**Objet :** Vis de fixation récepteur embrayage sur fourchette.

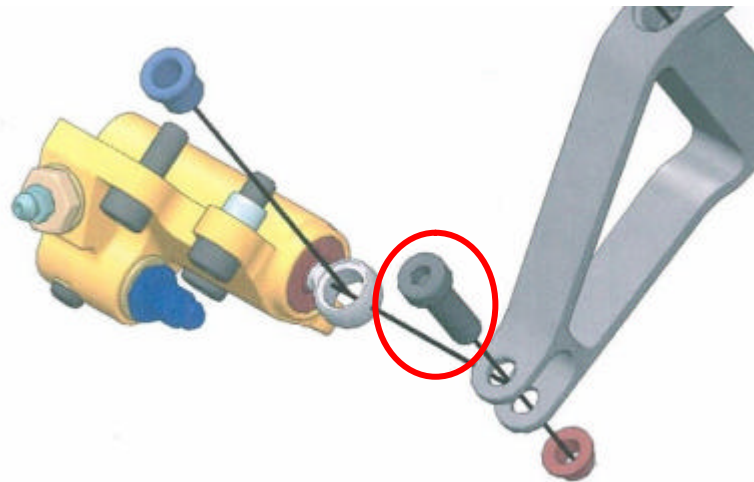
Pour les boîtes de vitesses 2004 ou 2006, merci de vérifier que la vis entourée ci-dessous a le même profil que celle détaillée en bas du document.

Si ce n'est pas le cas, se procurer une vis M8 L45 classe 12.9, et la couper comme indiqué ci-dessous.

Cette vis ne doit pas être serrée au couple, mais simplement être vissée jusqu'au contact. Utilisez du frein filet type **Loctite 242**, et un écrou **Simmonds**.
